Modulo per la presentazione delle osservazioni per i piani/programmi/progetti sottoposti a procedimenti di valutazione ambientale di competenza statale

ID: Codice procedura (ID_VIP/ID_MATTM):10844

Impianto per la produzione di energia elettrica da fonte eolica, costituito da 6 aerogeneratori della potenza complessiva di 37,2 MW, un sistema di accumulo da 25 MW e relative opere connesse in località "Rempillo" nel comune di Pitigliano (GR).

Immagine n. 5 Intervisibilità degli impianti eolici della provincia di Viterbo anche in quella di Grosseto, in particolare nel pitiglianese.

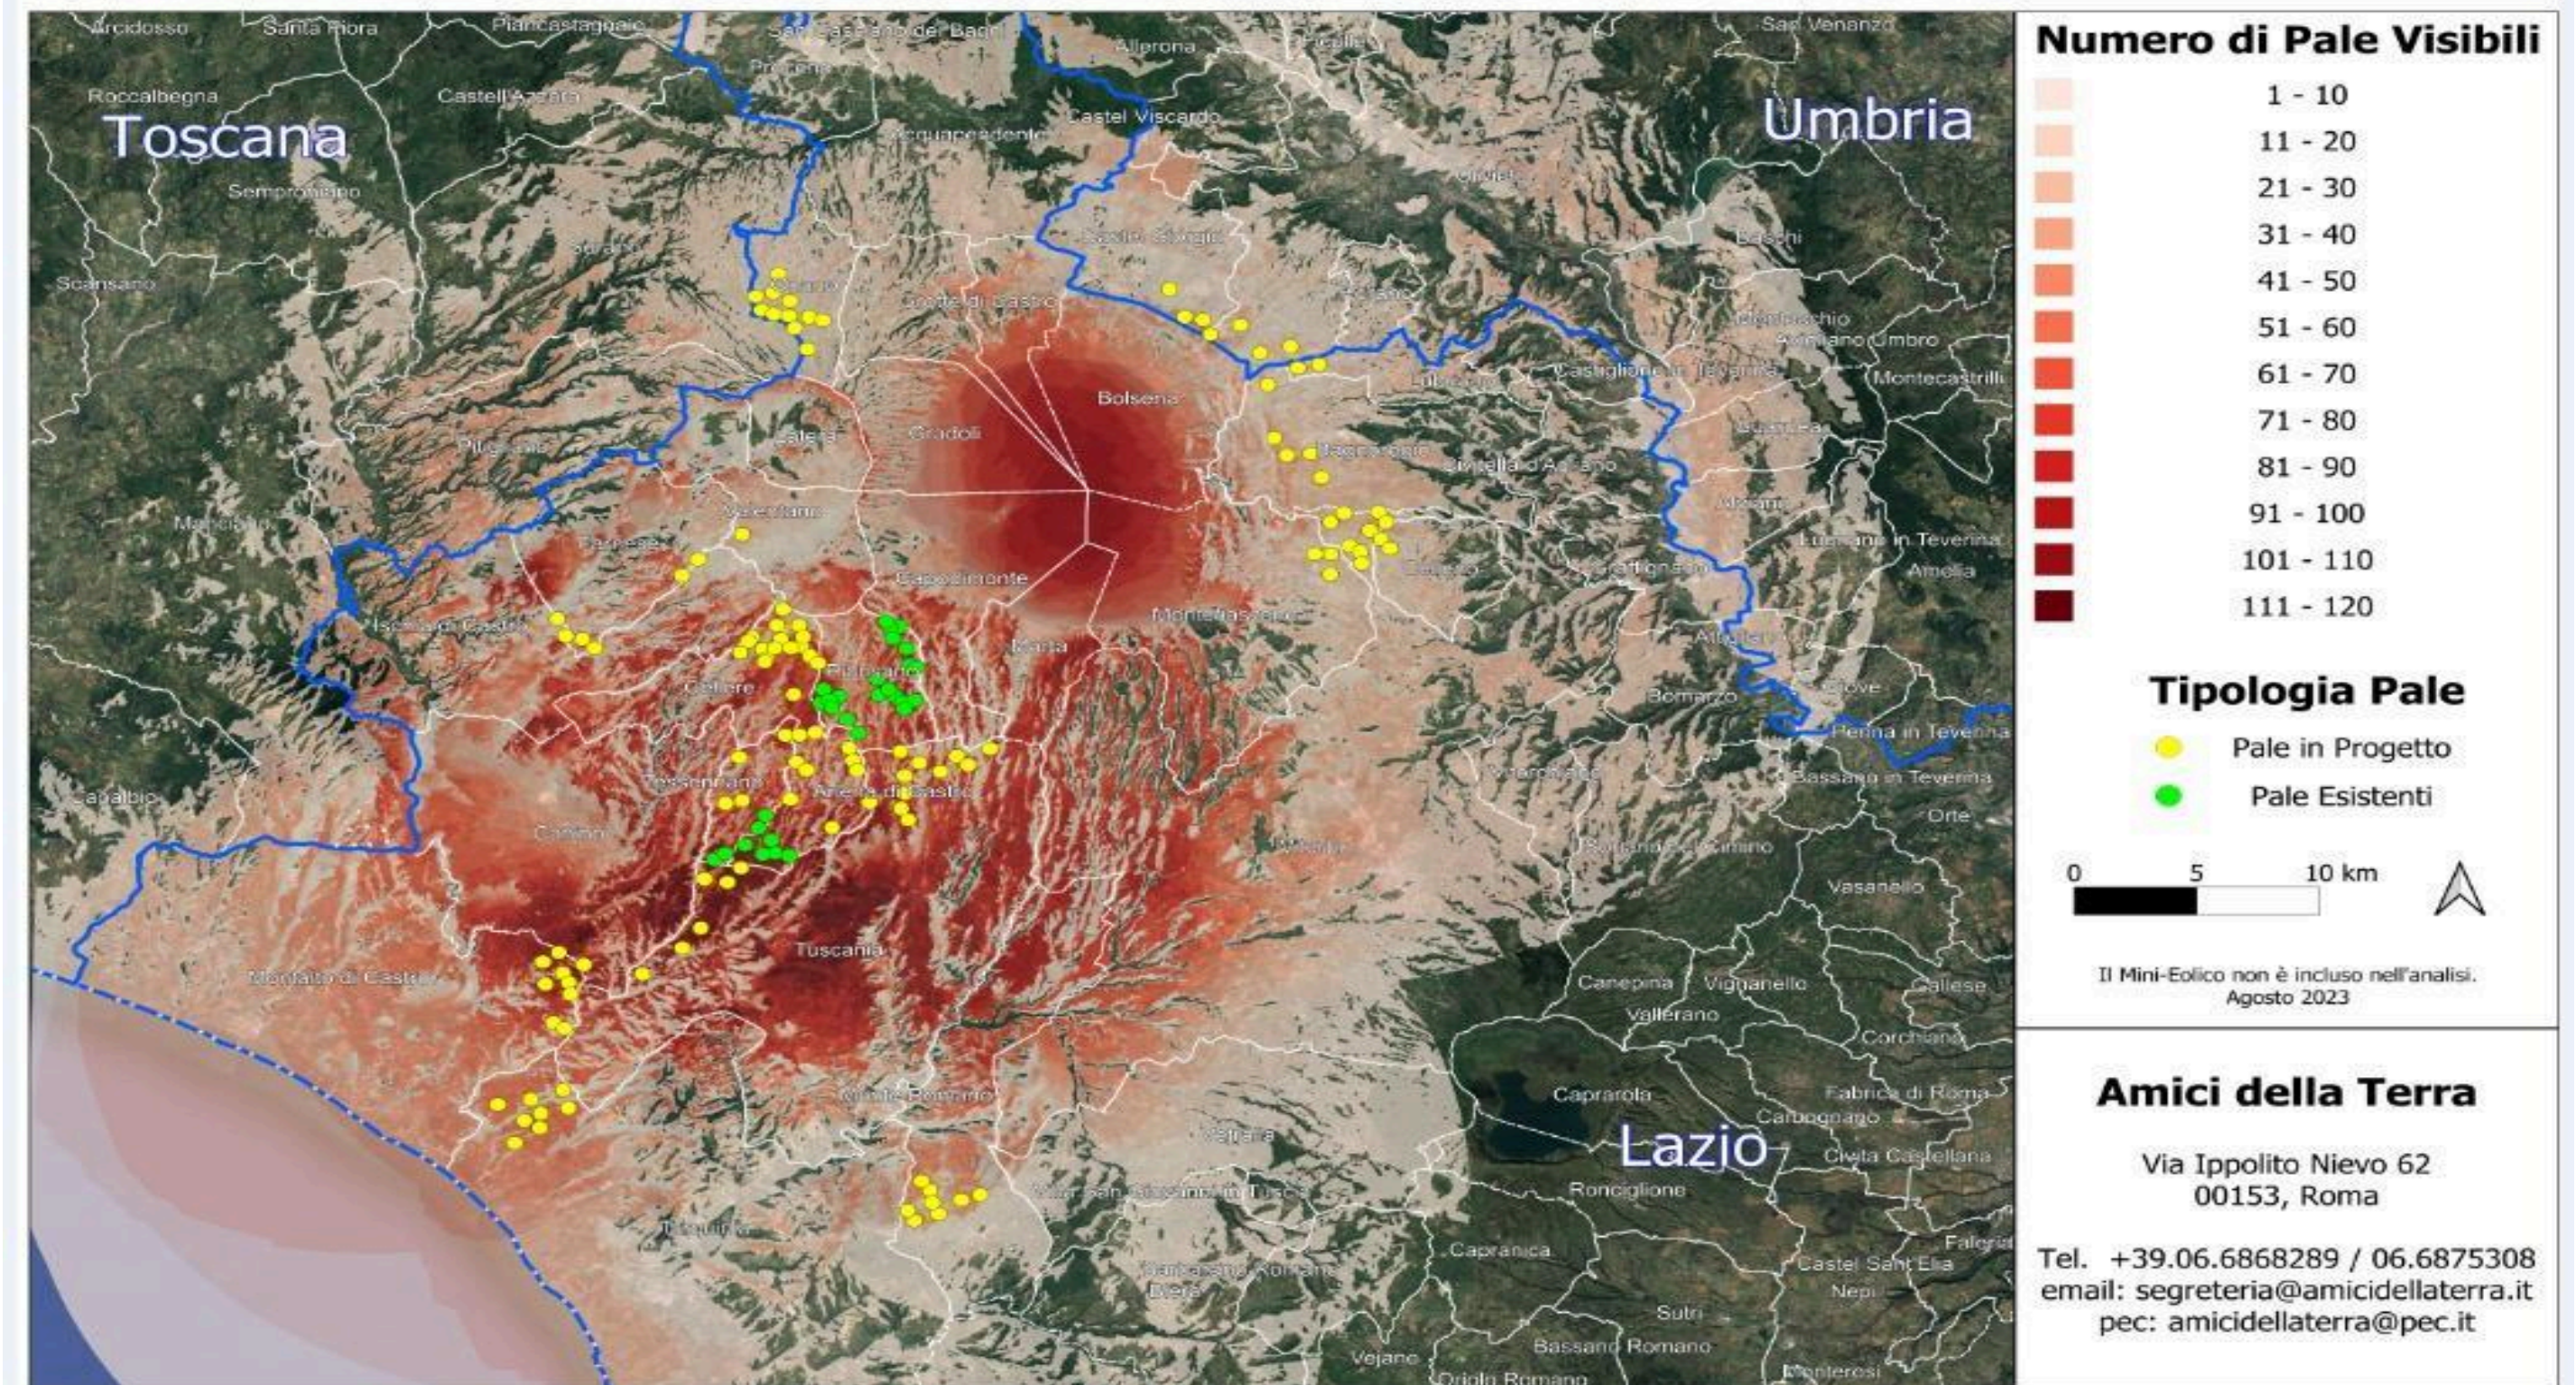
Quindi anche la Regione come Ente deputato dalla normativa nazionale a legiferare sulle aree idonee e non idonee si è espressa riguardo al fatto che abbia assolto ai doveri e alle quote stabilite dal PNIEC e in ambito regionale la provincia di Viterbo è stata quella con il più alto tasso di impianti FER tra tutte e quindi ormai satura ed il cumulo degli impianti FER installati, autorizzati e in progetto rappresenta una elevata criticità per la sostenibilità ambientale di ulteriori eventuali iniziative. L'impianto eolico " Rempillo" pur essendo "esterno al confine provinciale e regionale ma nelle sue immediate vicinanze (a soli 100 metri i primi due aerogeneratori) oltre ad impattare sul territorio e sulle economie di tre Comuni del Lazio (Farnese, Valentano e Latera) si trova nelle fasce di rispetto dei Beni di notevole interesse pubblico come si è evidenziate nelle Osservazioni nn. 1 e 2 e crea anche degli impatti negativi anche sui beni naturalistici come verrà dettagliato nell'Osservazione n. 4. Inoltre andrebbe a sommarsi al già enorme cumulo di impianti eolici e fotovoltaici e geotermici che già creano una elevata criticità ambientale nella provincia di Viterbo e interferiscono anche con il territorio toscano come si può vedere dalle immagini nn. 4 e 5 dell'Allegato n. 1.
